出雲市次期可燃ごみ処理施設建設運営事業

対 面 的 対 話 議 事 録

平成 30 年 2 月 2 日

●地域貢献金額の加算対象の範囲

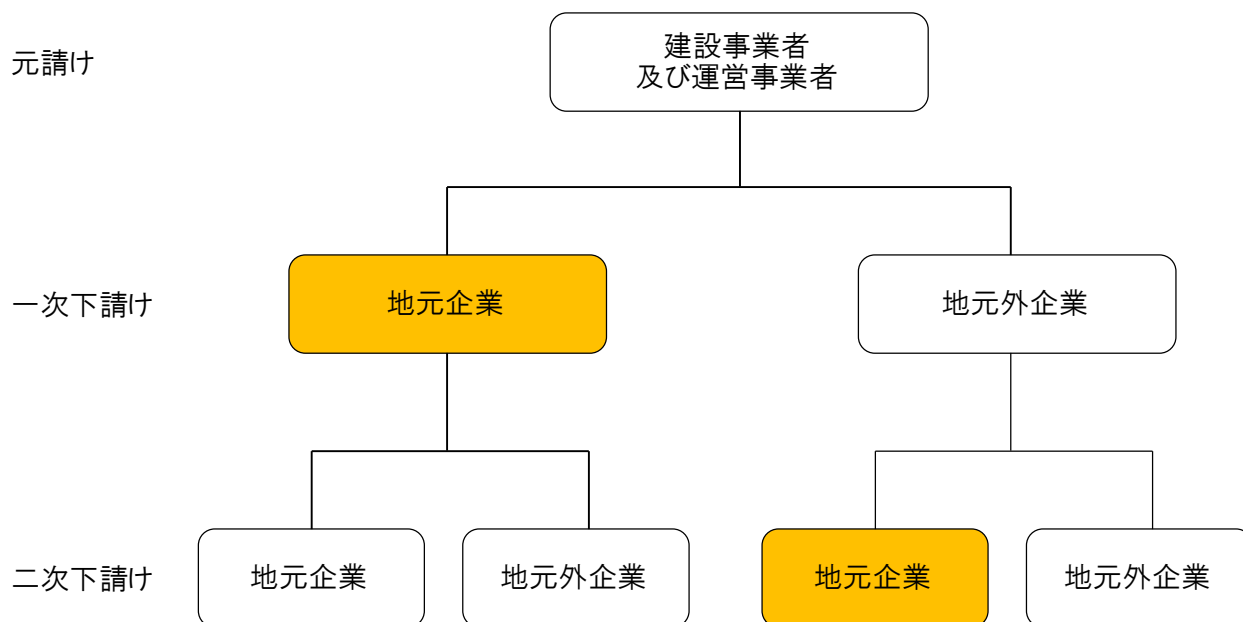
< 質問 > 発注額の算定方法(地元から市外へ発注された場合減算されるのか。何次下請けまで算定の対象となるのか。など)

< 回答 > 地元企業への発注額の算定は二次下請けまで行います。ただし、一次下請けと二次下請けが、ともに地元企業である場合は、一次下請けの金額のみを地元への発注額とします(二重に計上しない)。

また、共同企業体から発注する場合の算定方法は別紙2に示すとおりとします。

なお、事業実施時には、契約書の写し等により地元企業への発注状況の履行確認を行います。
